ISTRUTTORIA SERVIZIO PIANIFICAZIONE URBANISTICA, TERRITORIALE E CARTOGRAFICA

COMUNE DI MODENA – PIANO PARTICOLAREGGIATO DI INIZIATIVA PRIVATA DENOMINATO "TRE CASE". AI SENSI DELL'ARTICOLO 4 LR24/17: OSSERVAZIONI AI SENSI DELL'ART.35 LR 20/00, PARERE GEOLOGICO SISMICO ART. 5 LR 19/2008, PARERE AMBIENTALE AI SENSI DEGLI ART. 18 E 19 LR 124/2017 E DELL'ART. 12 DEL D.LGS. 152/2006.

Oggetto: COMUNE DI MODENA (MO) – PIANO PARTICOLAREGGIATO DI INIZIATIVA PRIVATA N. 2350/2020 DENOMINATO "TRE CASE" - ZONA ELEMENTARE N. 1750 AREA 03, STRADA VICINALE TRE CASE, LOCALITA' SAN DONNINO - PARERE IN MERITO ALLA RIDUZIONE DEL RISCHIO GEOLOGICO E SISMICO

Oggetto: Piano Particolareggiato di Iniziativa Privata n. 2350/20, denominato "Tre Case" ZE 1750 area 03 Strada Vicinale Tre Case Loc. San Donnino (Mo) Indizione Conferenza di Servizi Decisoria ex art.14 c.2 e art.14 bis L.241/90 – Forma semplificata – Modalità Asincrona. Parere Ambientale

Figura 1

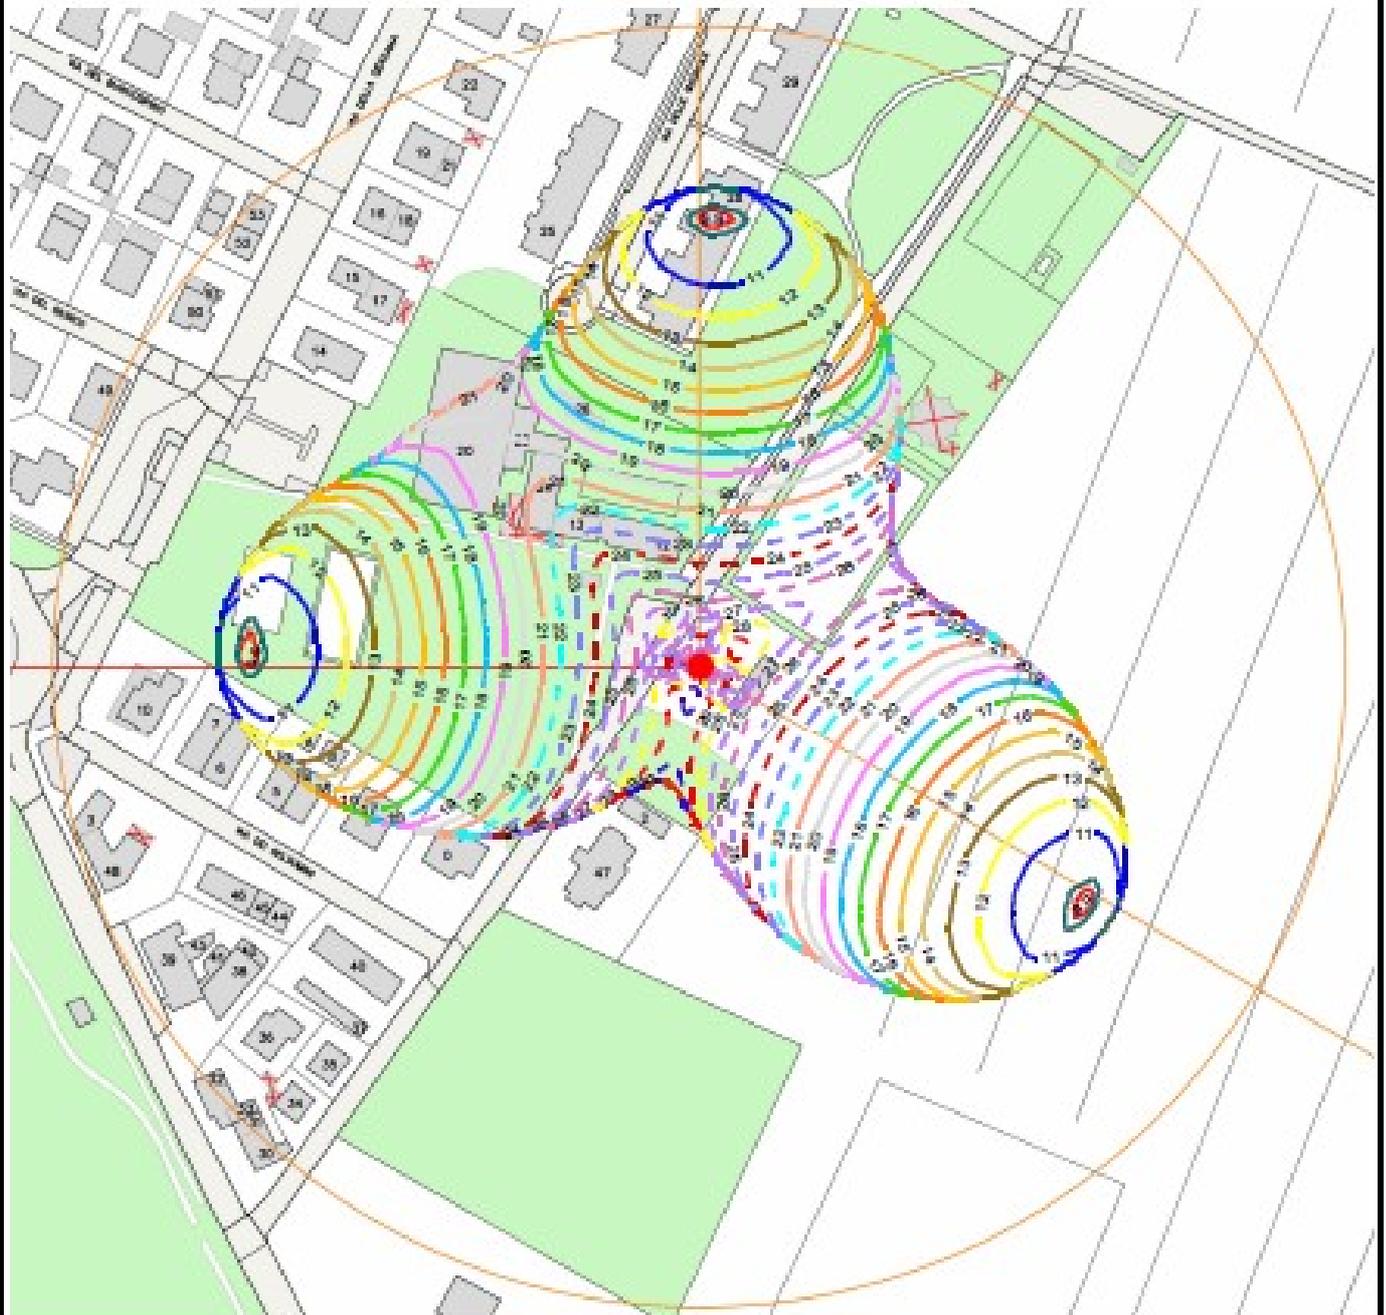
A seguito di richiesta da parte del Comune di Modena, la scrivente Agenzia con Prot.n.177932 del 09/12/2020, ha trasmesso una Relazione tecnica relativa all'istanza di riconfigurazione della SRB esistente TIM e di installazione di una nuova SRB di Vodafone (MO46227-A) sul medesimo palo; in tale relazione è stata redatta una stima puntuale dei volumi in cui sarà possibile il superamento dei limiti di riferimento ai campi elettromagnetici. Dalla tavola allegata, che riporta le isolinee delle altezze di superamento dei 6V/m, si rileva che l'area del PP non sarà interessata da interferenze con la SRB, anche successivamente alle modifiche richieste.
